Notificare urgentă privind siguranța în teren

Versiunile aplicației StealthStation™ S8 1.3.0 și 1.3.2 (Număr de piesă software 9735762)

Software aplicație StealthStation™ S8 – informații privind orientarea navigării afișate incorect și mesaj de tip pop-up lipsă

Referință Medtronic: FA1442

Figura 1. Anomalia de orientare a navigării

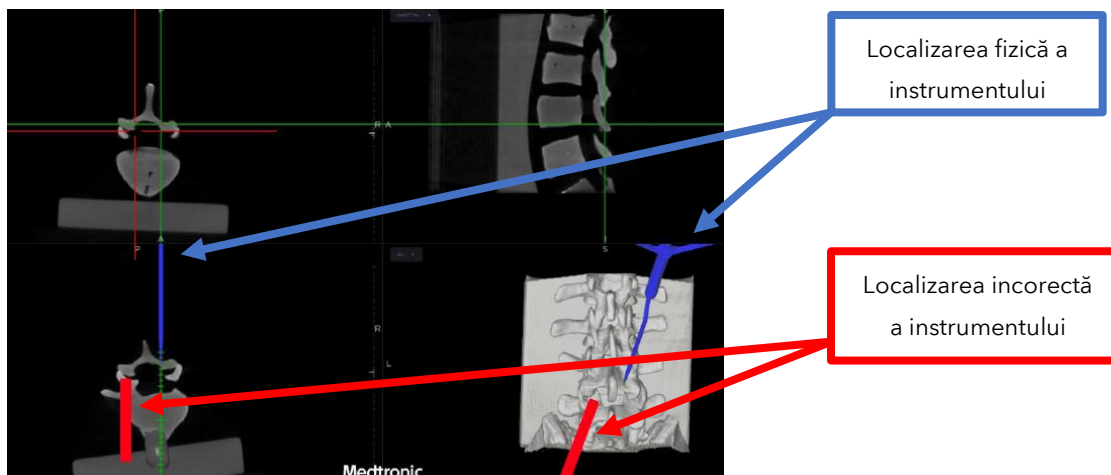
Atunci când sunt realizate imagini radiografice cu orientare laterală folosind un dispozitiv *Ziehm Vision FD Vario 3D C-arm* cu funcție de navigare, informațiile de orientare a navigării sunt afișate invers de sistemul StealthStation™ S8.

- Informațiile de navigare sunt afișate cu o rotație de 180 de grade în jurul axei superioare/inferioare (S/I), iar axa stânga/dreapta (S/D) și axa anterioară/posterioară (A/P) apar ca imagini în oglindă.
- Orientarea imaginilor examinării și etichetele informative asociate examinării rămân corecte.
- Rețineți, această anomalie afectează doar sistemele StealthStation™ S8 cu Kitul de interfață Ziehm Vision FD Vario 3D C-arm, 9734486, instalat și calibrat pe un sistem Ziehm FD în orientarea laterală; alte setări de orientare nu sunt afectate.

Consultați **Figura 1** pentru a vedea un exemplu al anomalia de orientare a navigării. Instrumentul și linia albastre reprezintă locația fizică a instrumentului, segmentul roșu reprezintă orientarea incorectă a navigării în imaginile laterale capturate de dispozitivul Ziehm Vision FD Vario 3D C-arm.

Recomandare Medtronic: Nu folosiți setarea de orientare laterală pe Ziehm Vision FD Vario 3D C-arm dacă utilizați StealthStation™ S8 cu versiunea software 1.3 sau 1.3.2.

Medtronic va contacta unitatea dvs. pentru a planifica intervalul de timp pentru efectuarea actualizării software la versiunea 2.1, care va rezolva aceste anomalii.

Figura 2. Mesaj de tip pop-up

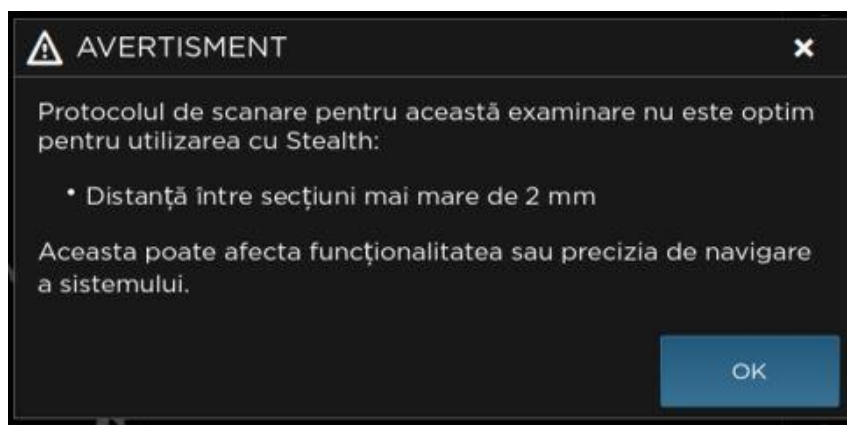
La folosirea imaginilor CT + fluoroscopie cu o distanță între secțiuni mai mare de 2 mm, sistemul nu afișează un mesaj tip pop-up care să indice faptul că distanța dintre secțiuni nu este optimă. Navigarea rămâne corectă în această situație.

Consultați **Figura 2** pentru a vedea mesajul de tip pop-up care ar trebui să fie afișat pentru imaginile CT + fluoroscopie atunci când distanța dintre secțiunile imagistice depășește 2 mm.

Recomandare Medtronic: Utilizatorii trebuie să respecte protocoalele de imagistică Medtronic (Protocol B pentru coloana vertebrală, *Protocoale de imagistică pentru proceduri navigate*, număr document 9732379), pentru a se asigura că imaginile folosite în cadrul procedurilor pentru coloana vertebrală efectuate cu ajutorul StealthStation™ S8 îndeplinesc cerințele de scanare.
